# 정기(기동점검) 점검 결과보고

[남부순환로(개봉1동사거리주변)평탄화공사]

□ 점검일시 : 2019.04.18 (목)

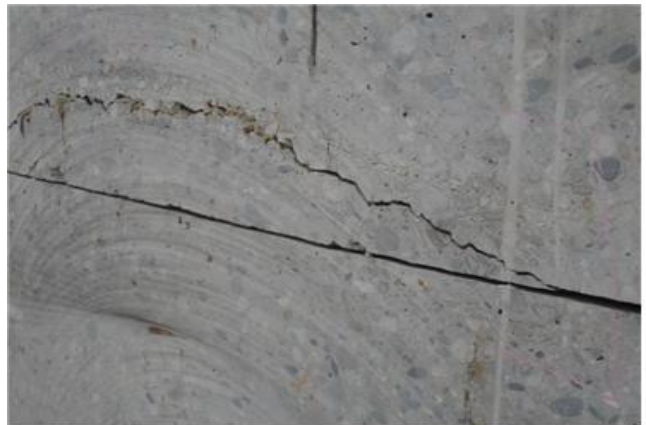
- 기존교량 커팅부에 일부 균열 및 공극이 발생되어 있으므로 열화 방지를 위하여 보수 조치 요망.

※ 산업안전보건기준에 관한 규칙 제51조(건축물 또는 이와 유사한 시설물 등의 안전유지)

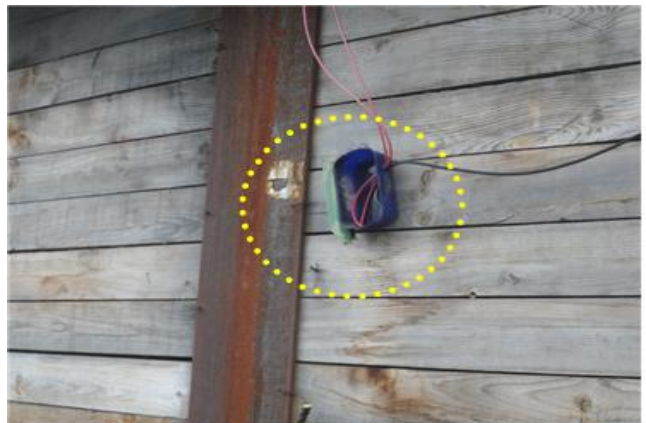
- 오류IC A1작업장은 강우 유입 등으로 인하여 계측기에 오류가 발생하지 않도록 계측기함을 보양 조치바람.
